# "VIBEVEJ 25"

## Forslag til lokalplan i supplerende høring

Supplerende høring fra 13. september til 30. september 2010

# LOKALPLANTEGNING

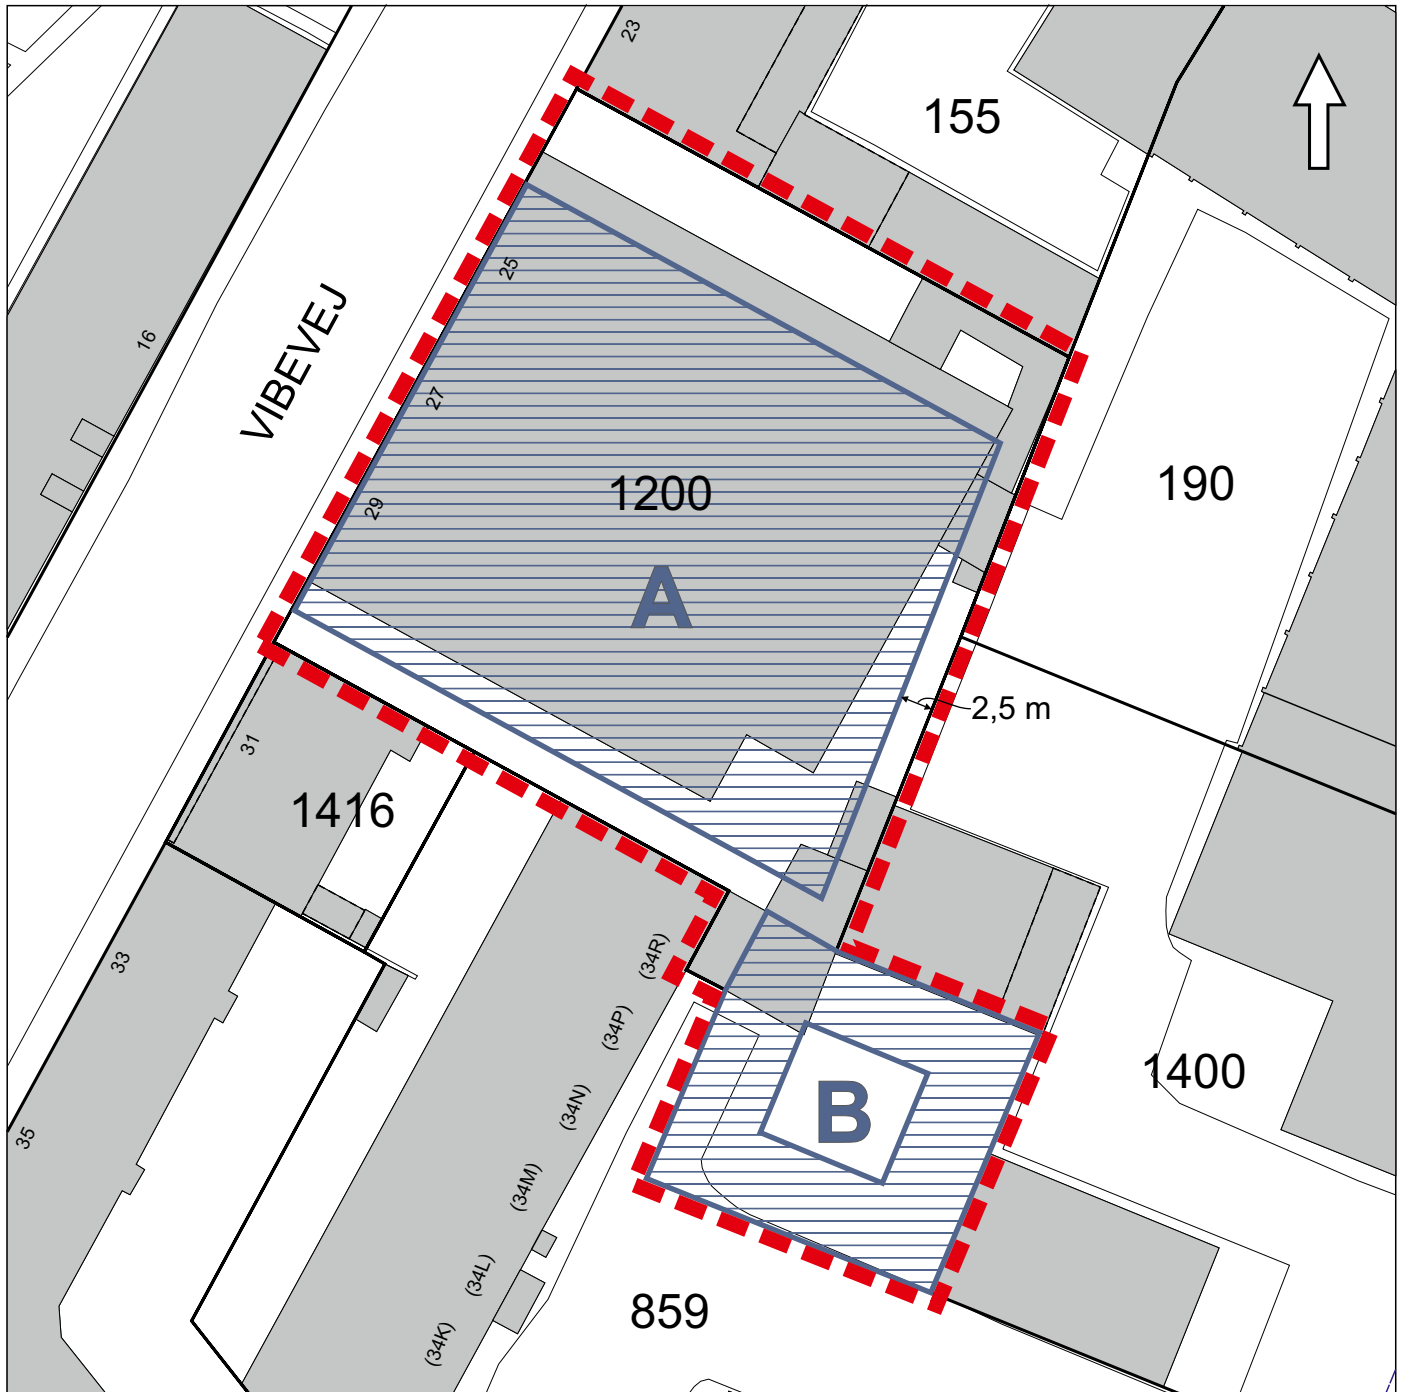
Grundet en tegnefejl på lokalplantegningen i forhold til projektet, der ligger til grund for bestemmelsen, foreslår forvaltningen en ændring af byggefeltets udstrækning. Byggefeltet fastlægges således med afstand på 2,5 m i dettes fulde udstrækning mod matr. nr. 190 og 1400 Utterslev.

Som vist på skyggediagrammerne på side 7 i lokalplanforslaget tænkes projektet mod øst og dermed mod de to nævnte naboejendomme udformet – under hensyntagen til planforslagets bebyggelsesregulerende bestemmelser – som en halvcirkulær bygningsdel. Med ændringen af byggefeltet kan den nævnte bygningsdel placeres indtil 2,5 m mod naboskel mod de to naboejendomme, som forudsat i projektet.

Lokalplantegningen ændres i forhold til ovennævnte, som vist på side 3.
